Dirección General de Transición Energética y Economía Circular CONSEJERÍA DE MEDIO AMBIENTE AGRICULTURA E INTERIOR

> SEA 67/24 26-EIA-00067.4/24

RESOLUCIÓN DE LA DIRECCIÓN GENERAL DE TRANSICION ENERGETICA Y ECONOMIA CIRCULAR POR LA QUE SE FORMULA EL INFORME DE IMPACTO AMBIENTAL DEL PROYECTO "CIRCUITO DE CARRERAS DE FÓRMULA 1 EN MADRID", PROMOVIDO POR IFEMA MADRID

Trazado del circuito según la versión 016 del anteproyecto (izquierda) y modificación propuesta como medida preventiva (derecha). Fuente: IFEMA / Dromo

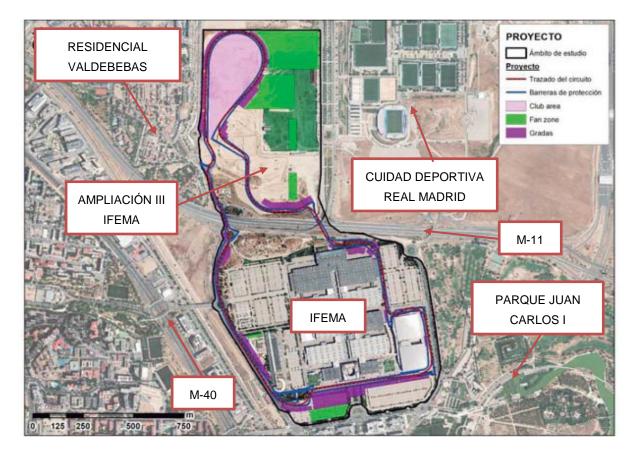
Sobre la calidad acústica del entorno, el promotor realiza un estudio acústico en el que confirma la existencia de dos zonas residenciales afectadas al oeste del circuito, al noroeste, las viviendas al norte de la M-11 del barrio de Valdelasfuentes, en particular las que colindan con la ampliación de IFEMA situadas tras la calle Francisco Umbral tras la calle Florentino Rodríguez Alonso, paralela a la anterior (la distancia al circuito de las viviendas más expuestas de esta zona es de unos 40 m) y al suroeste, el entorno de la calle de las Pedroñeras, en la parte oriental del barrio de Canillas, así como la parte norte del barrio de La Piovera. (la distancia al circuito de las viviendas más expuestas de esta zona varía entre 320 y 500 m, aproximadamente), con niveles que serían superiores a los 80 dB durante los entrenamientos y las carreras siendo imprescindibles medidas correctoras.

Del estudio de ruido el promotor concluye que la aplicación de medidas de mitigación como las barreras acústicas resulta útil pero no tanto como se esperaba debido tanto a la distancia de la fuente de emisión como al tipo y la altura de las fuentes sonoras consideradas (helicóptero). Considera sin embargo necesario el diseño de pantallas acústicas o medidas de atenuación a la propagación equivalentes en parte de los tramos T1, T3, T7-T9 del circuito para la protección del barrio de Valdelasfuentes, indicando que el diseño de estas barreras debe ser optimizado en fases posteriores y la altura definitiva por tramos se adaptará al nivel de eficacia observado, desde los 3-4 m en la zona sur de la recta hasta los 5 m en la zona norte.

Por otra parte, propone modificar el trazado de la recta T9-T10 rectificándola hacia el interior y alejándola de las viviendas al noroeste, lo cual proporcionará, una mejora sustancial en los niveles de ruido transmitidos de hasta 5 dBA.

- Se modificará el trazado de la recta T9-T10 rectificándola hacia el interior y alejándola de las viviendas al noroeste. Tras la inclusión de esta medida en proyecto deberán recalcularse las medidas de apantallamiento acústico y su efectividad.
